**Avis sur le projet de parc éolien
de la société Parcs éoliens de Beauvilliers et Theuille
Beauvilliers et Theuille (28)**

Autorisation environnementale

N°MRAe 2023-3677

Avis délibéré de la MRAe Centre-Val de Loire n°2023-3677 en date du 16 juin 2023

Cheminement pressenti pour le raccordement (source : étude d'impact, page 95)

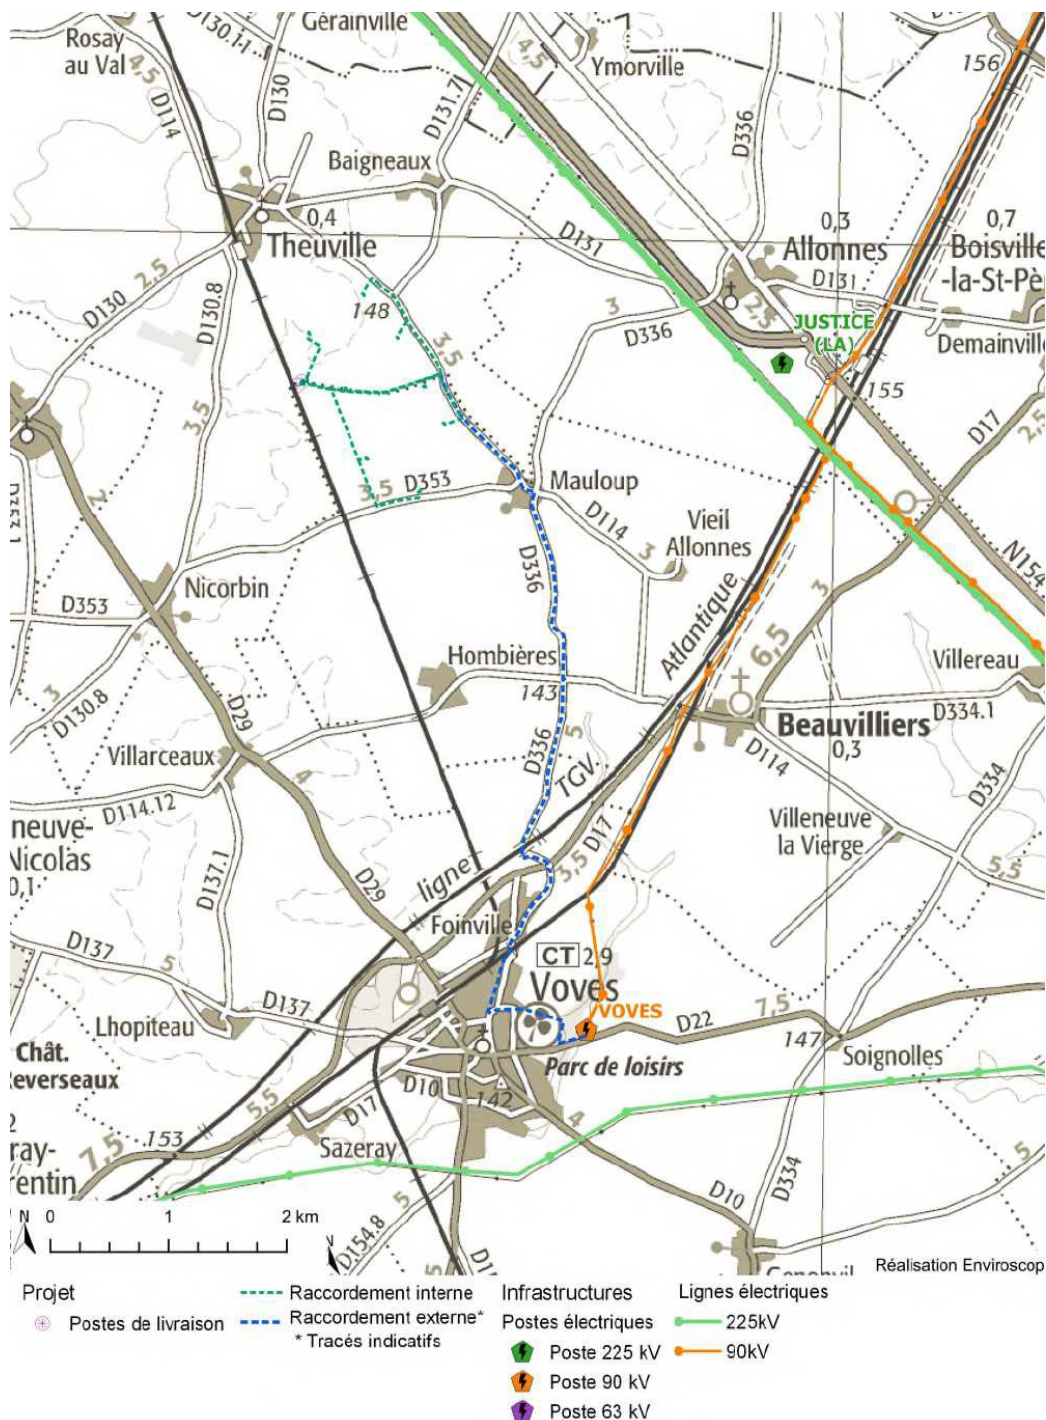
L'étude d'impact présente le cheminement pressenti du raccordement en page 19. Le poste source identifié à ce stade est celui situé sur la commune de Voves à environ 7 km au sud du projet. Le pétitionnaire a identifié à juste titre que son « étude d'impact doit considérer ce raccordement comme faisant partie du « projet » envisagé (article L.122-2 du Code de l'Environnement). » Il indique alors que « l'ensemble des effets sur l'environnement sera étudié dans [son] étude d'impact, avec les connaissances actuelles des incidences les plus probables d'un tracé de raccordement ».

Néanmoins il ne présente qu'une analyse très succincte indiquant essentiellement qu'« au regard de la nature du projet et de son insertion sur les accotements des routes départementales, des voies communales et chemins pour la majorité du linéaire, ainsi que de l'absence de passage en souille pour tous les franchissements de cours d'eau, les impacts du raccordement du projet du Parc éolien de Beauvilliers et Theuville sur le milieu physique, la faune et la flore sauvage sont non significatifs. » Par ailleurs, « cette qualification s'appuie sur une étude des sensibilités qui ne comprend pas d'inventaires naturalistes sur le site ».

De plus, dans l'hypothèse où le raccordement effectivement mis en œuvre s'écarterait de ce tracé pressenti, l'évaluation des incidences devra être complétée.

L'autorité environnementale recommande de compléter l'étude d'impact par une évaluation des incidences des modalités de raccordement du projet au réseau susceptibles d'être mis en œuvre³.
